Zeitschrift: **Schweizerische Bauzeitung**

Band (Jahr): **97/98 (1931)**

Wettbewerb für ein Kindergarten-Schulhaus in Erlenbach (Zürich).

Aus dem Bericht des Preisgerichtes.

I. Preis (900 Fr.), Entwurf Nr. 6 „3063,86 m³“. Verfasser Rudolf Hanhart, Arch., Erlenbach.

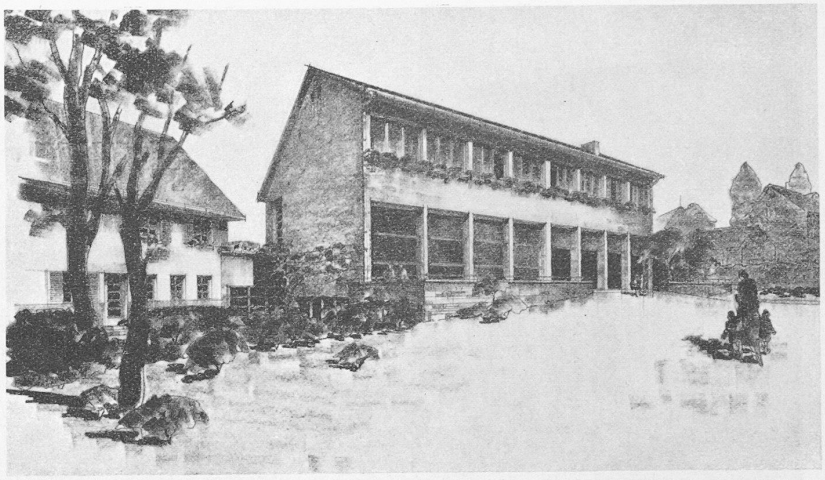
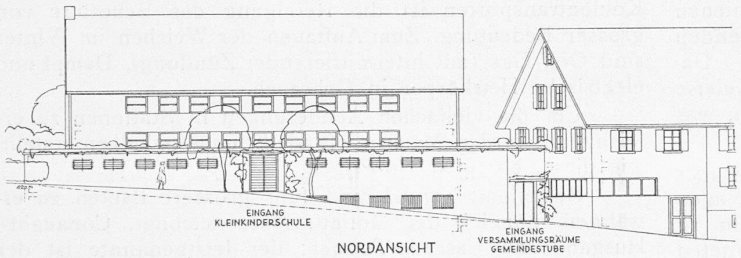
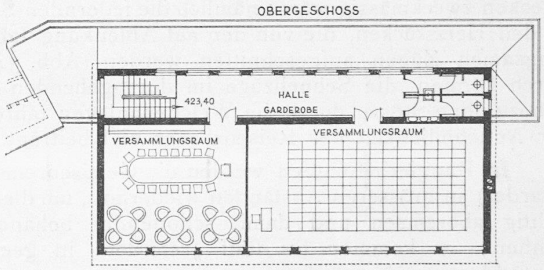
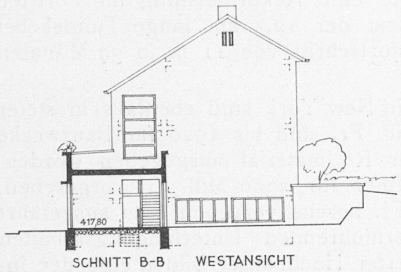
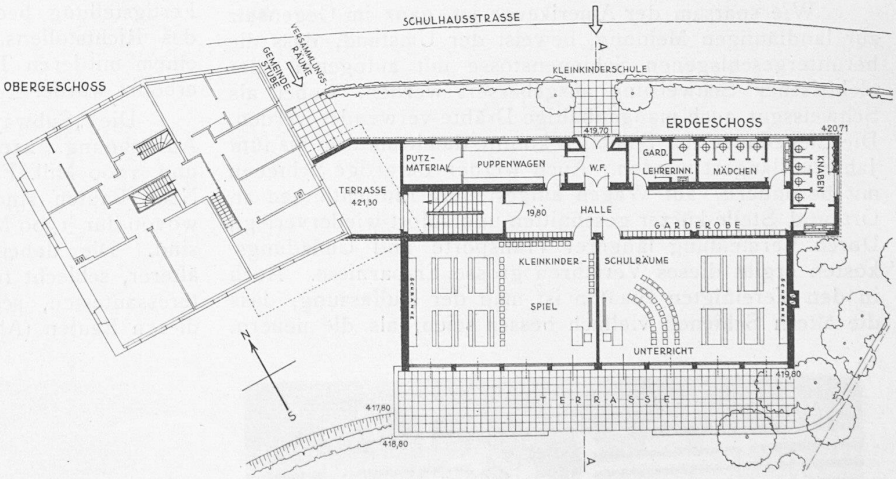
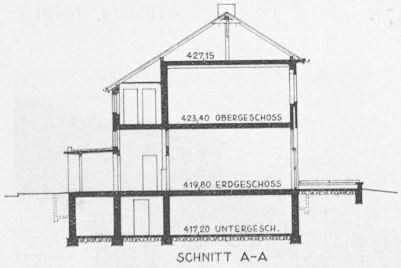
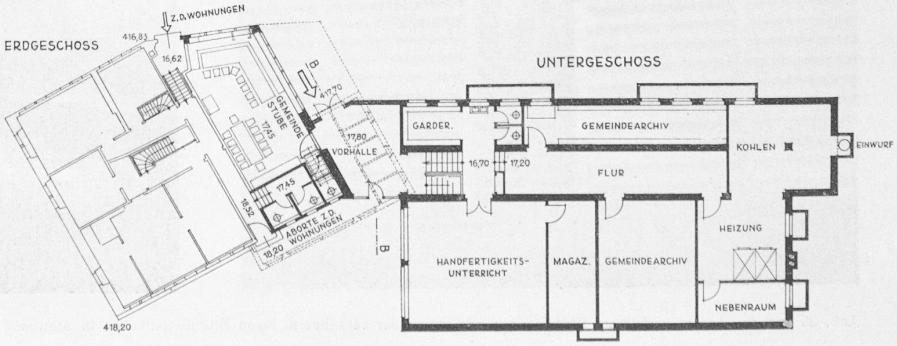
Projekt Nr. 6, „3063,86 m³“. Die Gesamtanlage in Verbindung mit dem Haus zum Anker ist sehr gut. Die Gestaltung der Grundrisse zeigt sowohl in praktischer wie in räumlicher Hinsicht ein gutes Verständnis für die Lösung der gestellten Aufgabe. Sehr schön wirkt die Verbindung der Kindergartenräume mit der vorgelagerten Terrasse und dem Uebergang von dieser zur Spielwiese. Schule und Garten sind in harmonische Verbindung gebracht. Die Haupträume sowohl im Parterre wie im I. Stock weisen gute Verhältnisse auf. Die Fassaden sind sachlich gehalten, sie sind schön gegliedert und bei aller Einfachheit reizvoll komponiert. Die in der Perspektive etwas hart wirkende westliche Giebelwand würde in der Ausführung nicht störend in Erschienung treten. Bemerkenswert ist die Lösung der Eingänge zum Kindergarten und zu den Sälen. Die Vorhalle für die Saaltreppe dient zugleich als Eingang für eine im Haus zum Anker vorgesehene Gemeindestube. Die Vorschläge für den Umbau in diesem Haus sind wohl überlegt und empfehlenswert. — Kubikinhalt 3064 m³.

II. Preis (650 Fr.), Entwurf Nr. 7 „Südwestfront". Verfasser F. Largiadèr, Arch., Erlenbach.

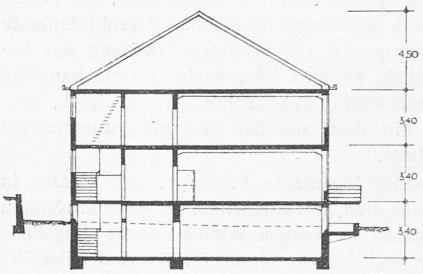
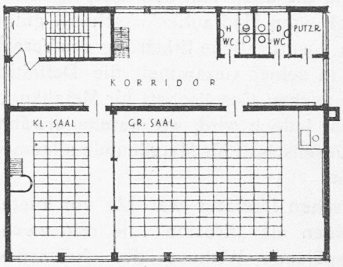
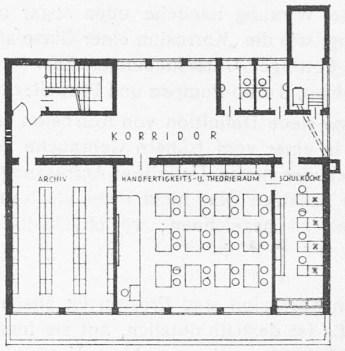
Projekt Nr. 7, „Südwestfront". In einem annähernd quadratisch freigestellten Baublock sind die verlangten Räume untergebracht. Die einzelnen Geschosse mit besondern Zugängen weisen gute Verhältnisse auf. Die beiden Säle im I. Stock sollten mit Rücksicht auf den Gebrauch ausgewechselt werden. Der Nachteil der allzugrossen Raumtiefen der Schullokale ist wie bei Nr. 4 auch hier festzustellen. Die Aufschliessung des Vorgeländes ist für die Zwecke der Kleinkinderschule gut gelöst. Die architektonische Haltung ist einfach und zweckmässig. — Kubikinhalt 2907 m³.
